Добавление 127 – Правила № 128 ООН

Поправка 7

Дополнение 7 к первоначальному варианту Правил – Дата вступления в силу: 16 октября 2018 года

Единообразные предписания, касающиеся официального утверждения источников света на светоизлучающих диодах (СИД) для использования в официально утвержденных фарах механических транспортных средств и их прицепов

Рис. 1
Увеличение размера номинального шаблона излучателя

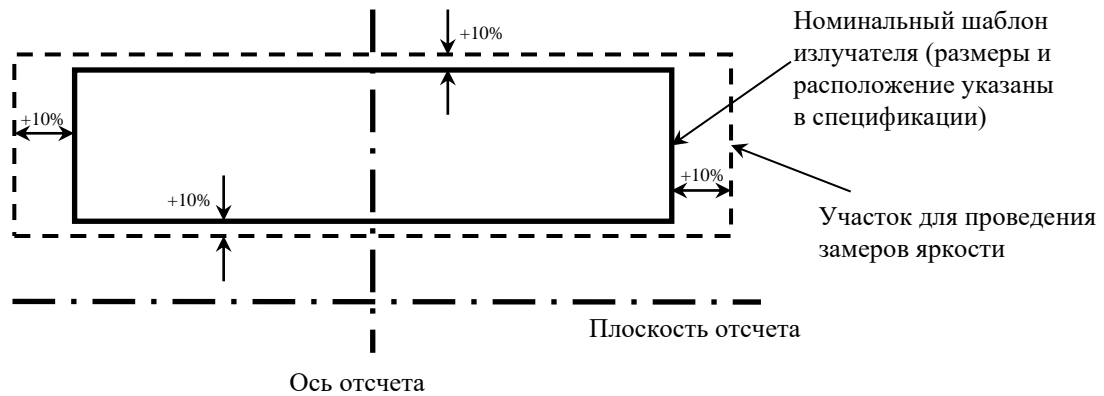
3. Зону 1a и зону 1b определяют по значениям замеров яркости участка, образуемого номинальным шаблоном излучателя (указанным в соответствующей спецификации в приложении 1) и увеличенного со всех сторон по обводу шаблона на 10% (см. рис. 1). Значение L_{98} соответствует 98-му перцентилю всех значений, полученных для этих замеров яркости.

Рис. 2
Определение зон 1a и 1b

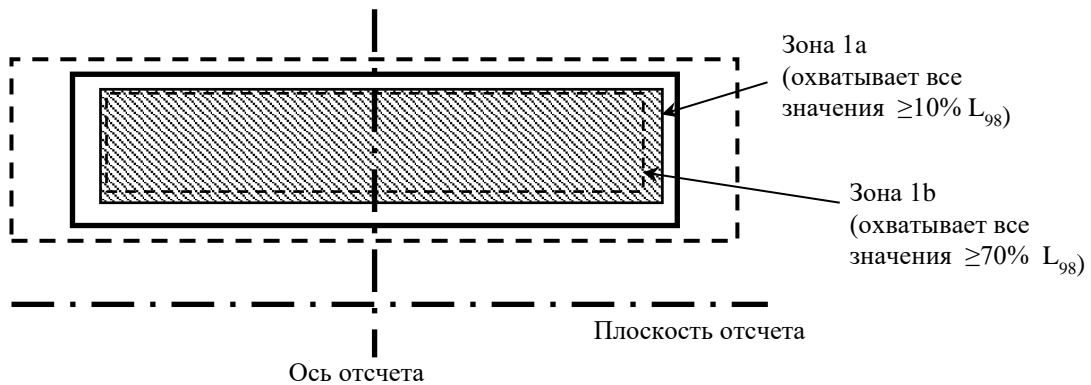
- 3.1 Зона 1a (светоизлучающая зона) представляет собой наименьший периферический прямоугольник, ориентированный в том же направлении, что и номинальный шаблон излучателя; в этот прямоугольник вписываются все точки замеров яркости, для которых значение L_{98} превышает на 10% или более. Значение L_1 – это среднее арифметическое значений всех замеров яркости в зоне 1a (см. рис. 2). Значение $R_{0,1}$ – это соотношение поверхности зоны 1a, где значение яркости составляет более 10% от значения L_1 . Значение $R_{0,7}$ – это соотношение поверхности зоны 1a, где значение яркости составляет более 70% от значения L_1 .

- 3.2 Зона 1b представляет собой наименьший периферический прямоугольник, ориентированный в том же направлении, что и номинальный шаблон излучателя; в этот прямоугольник вписываются все точки замеров яркости, для которых значение L_{98} превышает на 70% или более.

Рис. 3
Определение зоны 2

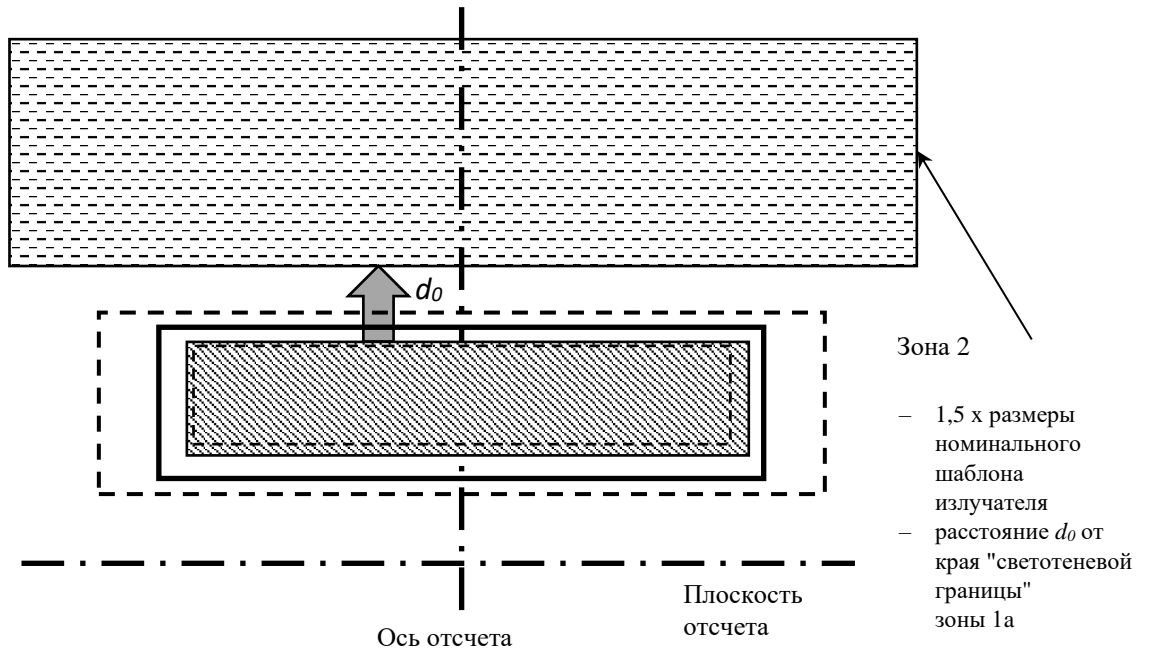
4. Зона 2 по своим размерам в обоих направлениях в 1,5 раза превышает размеры номинального шаблона излучателя, указанного в соответствующей спецификации в приложении 1, и размещается симметрично этому номинальному шаблону на расстоянии $d_0 = 0,2$ мм до зоны 1a, если в спецификации не указано иное (см. рис. 3). Значение L_2 – это среднее арифметическое 1% всех замеренных значений яркости в зоне 2, которые характеризуются наиболее высокими показателями.
